# 大型バスの緩衝装置のリコールについて

## リコール届出番号2137

平成20年6月24日、日産ディーゼル工業株式会社は下記のリコールを国土交通大臣に届け出しました。

# 改善箇所説明図

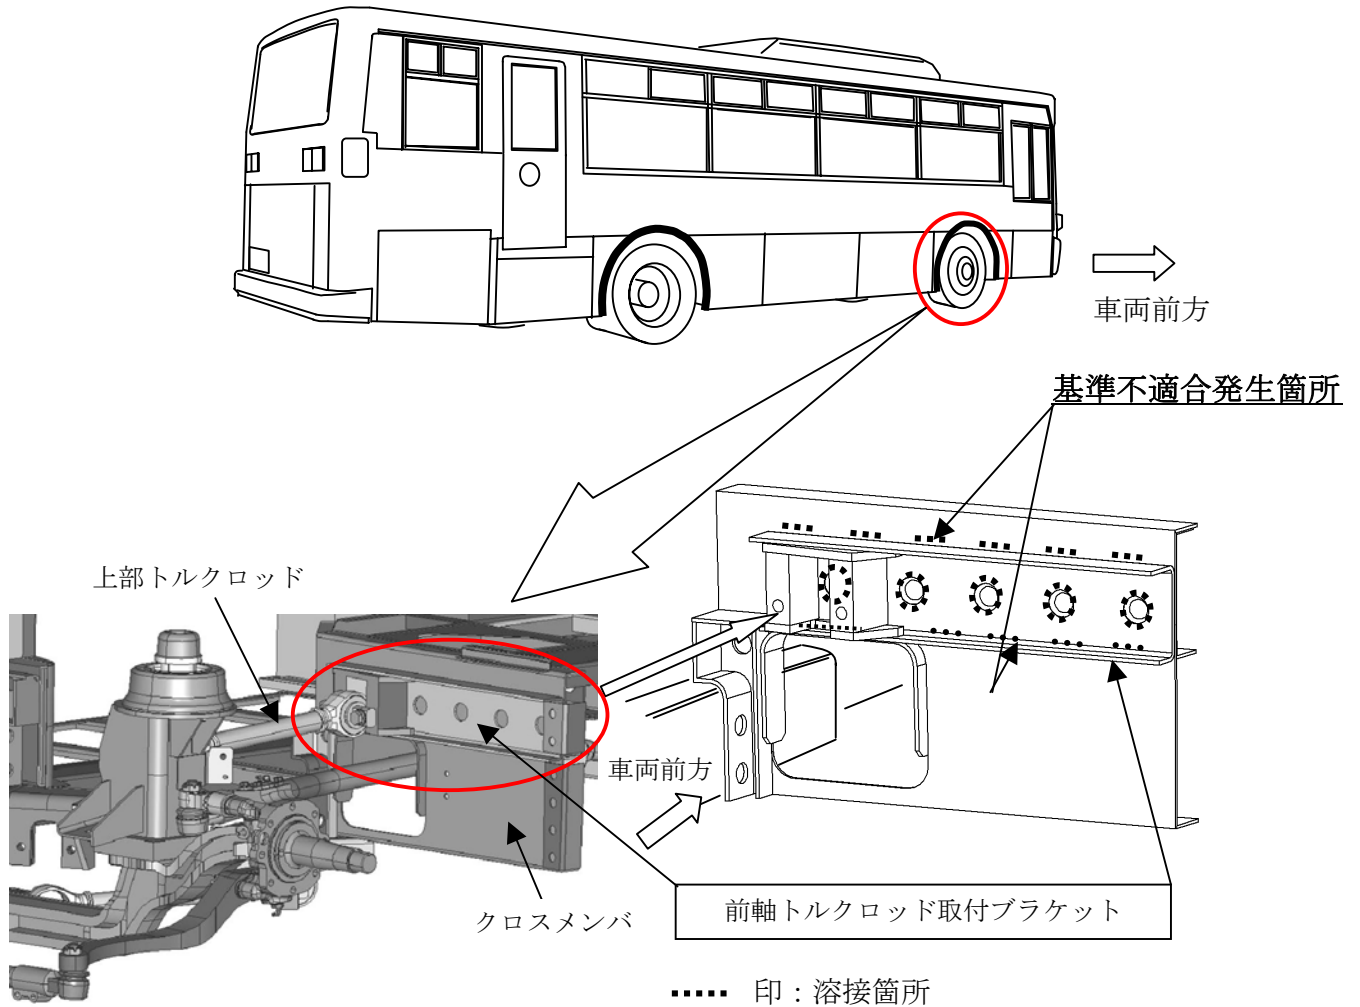
大型ノンステップバスにおいて、前軸トルクロッド取付ブラケットとクロスメンバの溶接箇所の一部が溶接されていないものがある。そのため、そのままの状態で使用を続けると、溶接が剥がれ、最悪の場合、ハンドル操作が不安定になるおそれがある。

全車両、当該ブラケットの溶接状況を確認し、溶接されていない箇所は、溶接を追加する。なお、ブラケットに変形があるものは、新品と交換する。

注：□内は、変形がある場合の交換部品を示す。

識別：前軸トルクロッド取付ブラケット端部に黄色ペイントを塗布する。
